運用指針

地元及び関係機関との協議によるトンネル坑口位置の見直し

(舞鶴若狭自動車道 小浜西IC～小浜IC)

当初計画

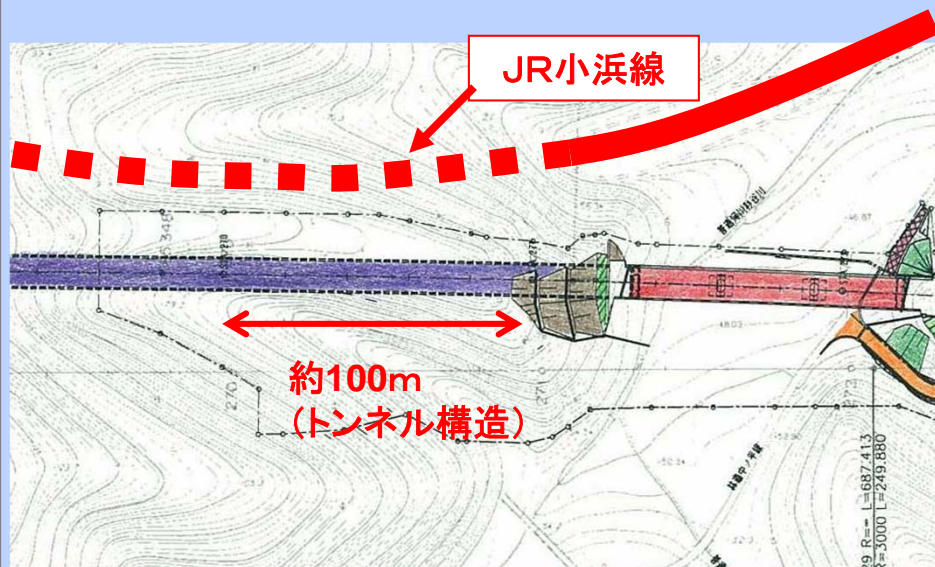
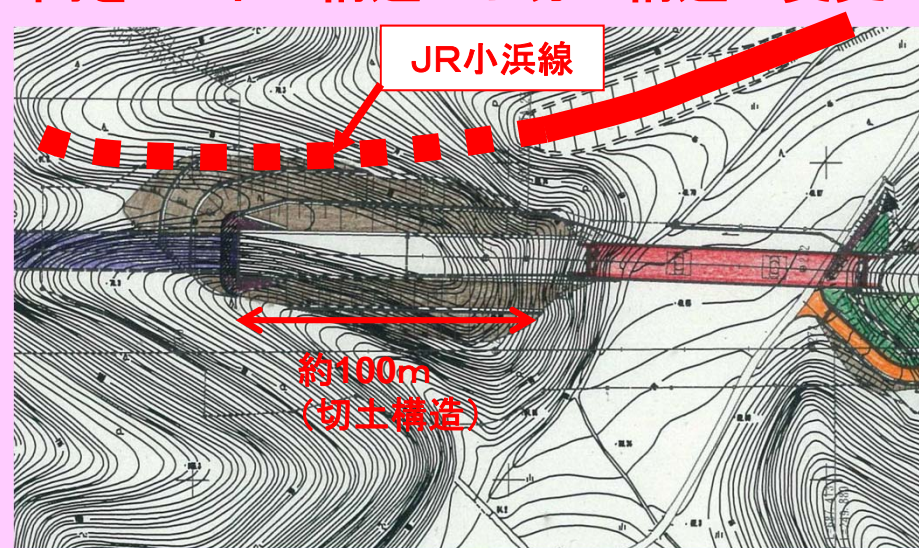
- ・加斗トンネルは既設JRトンネルに近接して計画されていることから、地形改変による既設トンネルへの影響に配慮し、坑口位置を決定
- ・平成8年11月都市計画決定

- ・切土掘削により、地山の変位がJR小浜線のトンネルに及ぼす影響について2次元FEM解析による影響評価を実施
- ・影響評価の結果、切土施工による影響は低い。  
⇒計測管理による施工が可能
- ・JR西日本、地元住民、地権者と協議し、同意を得る

トンネル坑口位置を見直し、約100m区間をトンネル構造から切土構造に変更

坑口位置を変更した構造変更計画

### ●当初計画

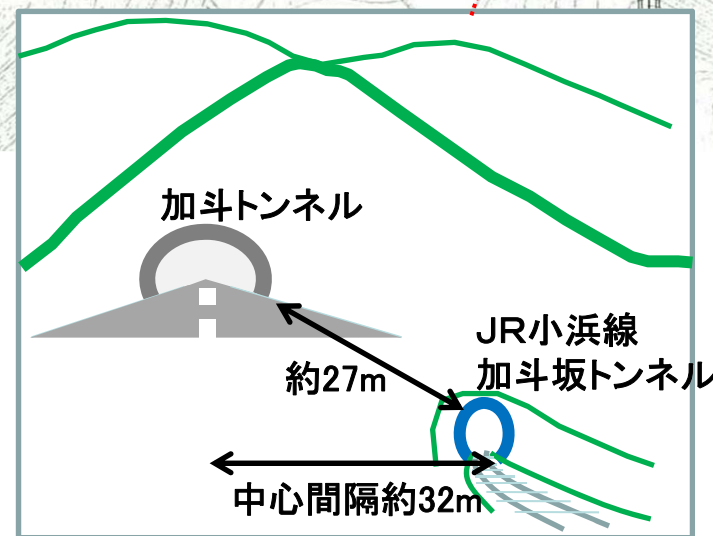
- ・加斗トンネルはJR小浜線加斗坂トンネルと近接することから、JR小浜線の坑口付近まで、工事による影響を考慮して、トンネル構造とした

JR小浜線のトンネルへの影響を考慮してトンネル構造で計画

## トンネル坑口付近の構造について、トンネル構造から切土構造への見直し

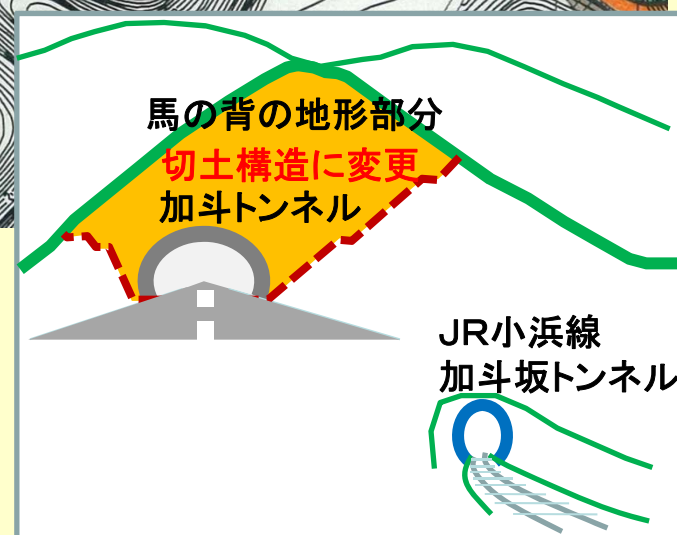
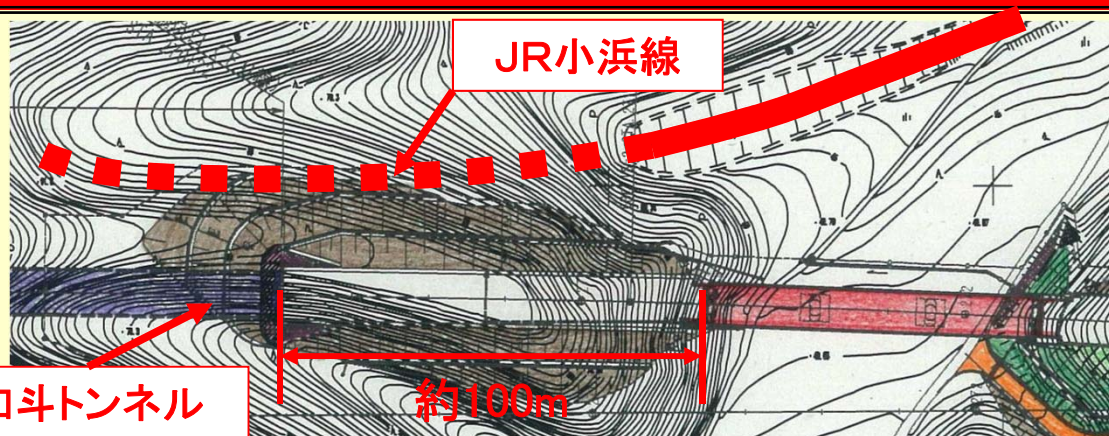
①坑口付近は馬の背の地形でかつトンネルの土被りが少ない区間が100m続いたため、切土構造による掘削ラインが広範囲に及ばない

②土質調査の結果から、切土掘削により、地山の変位がJR小浜線のトンネルに及ぼす影響を検討

⇒FEM解析による影響評価を実施し、結果、切土施工による影響は低い。

⇒計測管理による施工が可能

構造変更によるコスト削減が可能

### ○数値解析による評価(FEM解析)

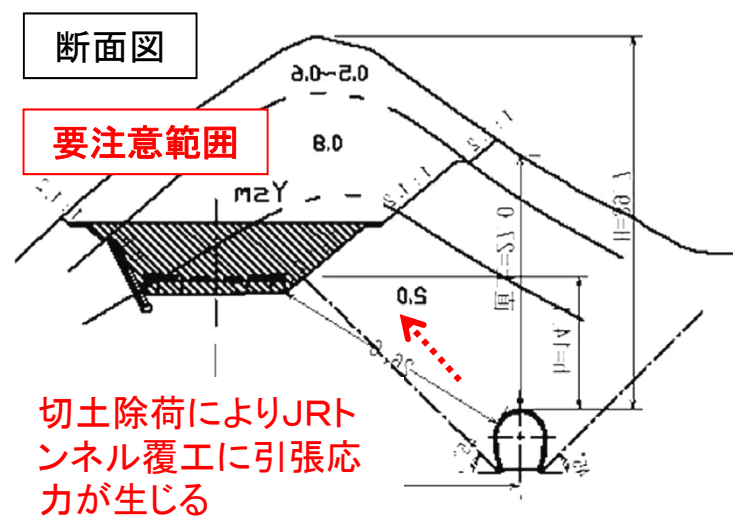
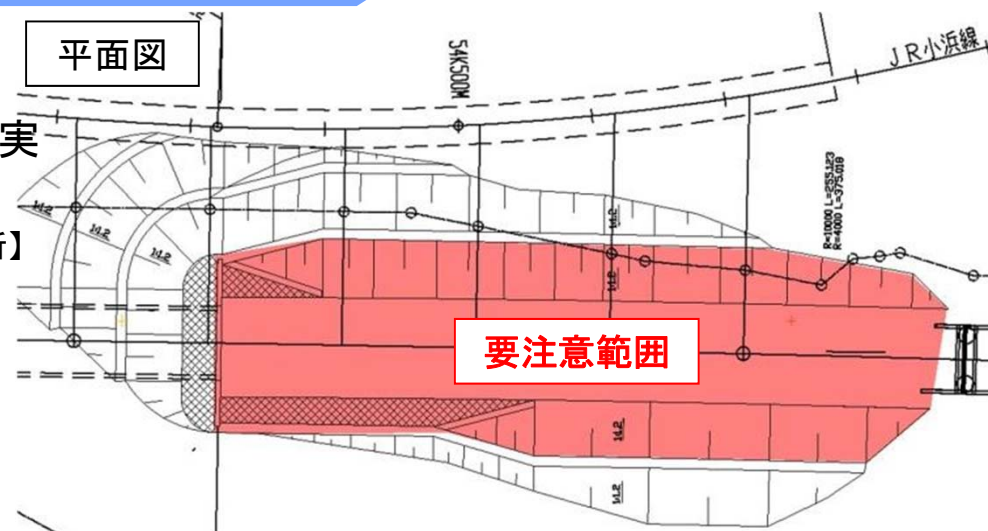
- ①JRトンネル覆工に発生する応力→許容値を満足  
増加圧縮応力(-0.80kg/cm<sup>2</sup>)【許容値50kg/cm<sup>2</sup>】  
増加引張応力(+0.46kg/cm<sup>2</sup>)【許容値10kg/cm<sup>2</sup>】

- ②発破掘削時の地盤振動による既設トンネルへの影響:  
→少ない  
最大振動速度(2.0cm/s)【管理目標:4.0cm/s】

上記により、H18.5に解析結果を基に鉄道総研及びJR西日本金沢支社と協議した結果、開削工法による対策工は不要。  
計測管理による工事の実施で了解を得る。
